## 弊社製コンクリートミキサ車のリコール実施に関するお知らせ

#### 1. リコール届出番号 5036

#### 2. 不具合の内容

## 改善箇所説明図

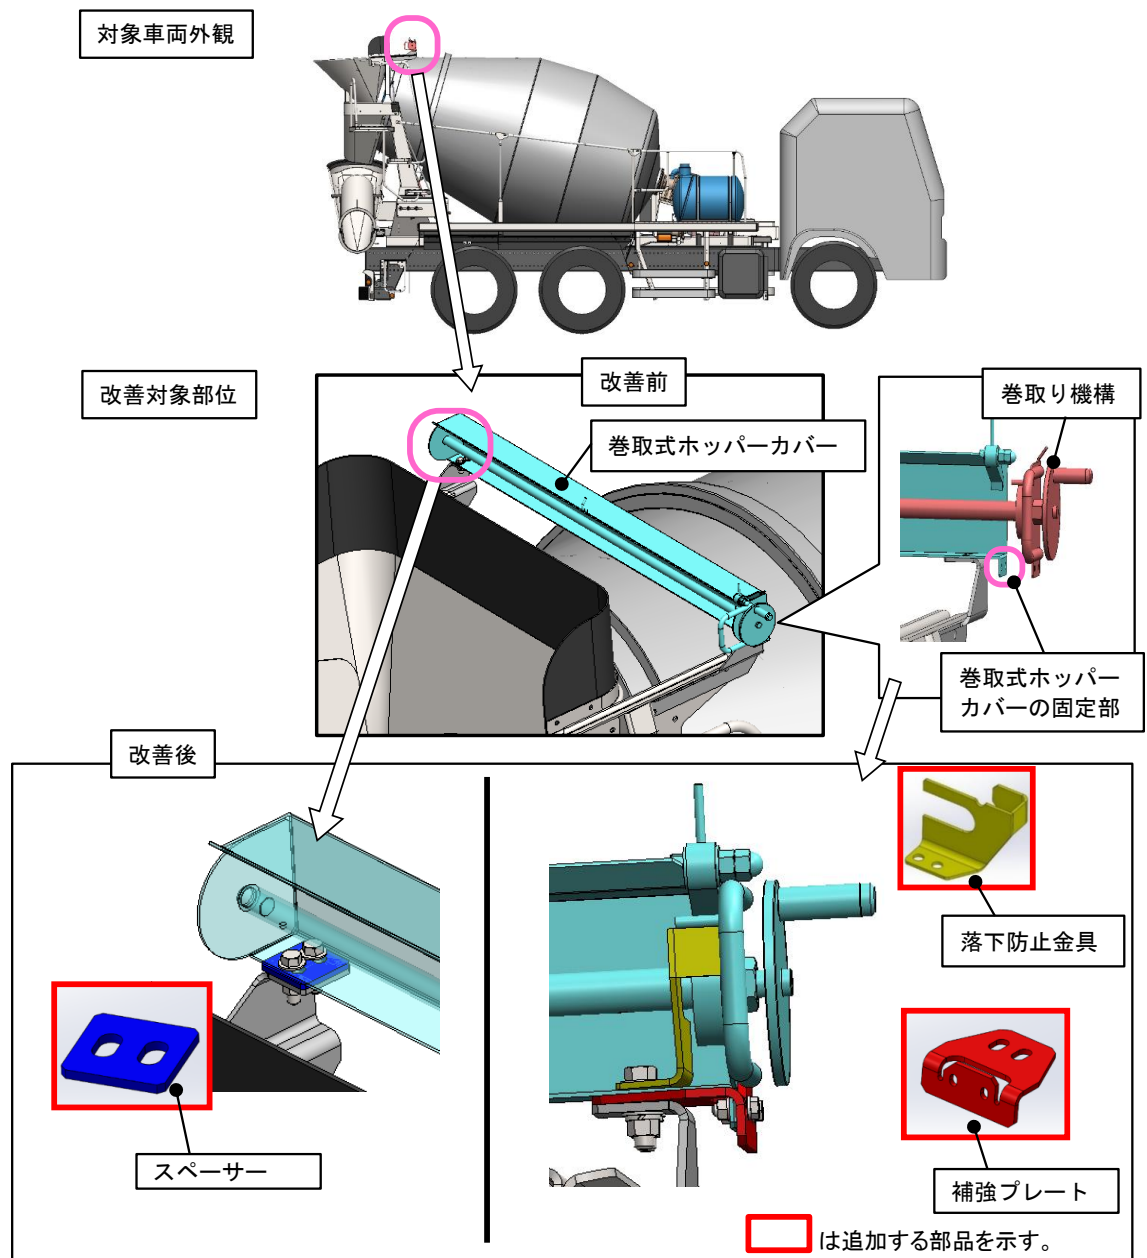
コンクリートミキサ車に備えられている巻取式ホッパーカバーの固定部において、構造が不適切なため、走行時の振動等により、亀裂が生じるものがある。そのため、そのまま使用を続けると、亀裂が進行し、最悪の場合、シートと巻取り機構が落下し、他の交通の妨げになるおそれがある。

運転席側の巻取式ホッパーカバーの固定部に補強プレートを、また助手席側へ補強プレートと同じ厚さのスペーサーを追加するとともに、巻取り機構に落下防止金具を追加する。

追加した補強プレートで、確認する。
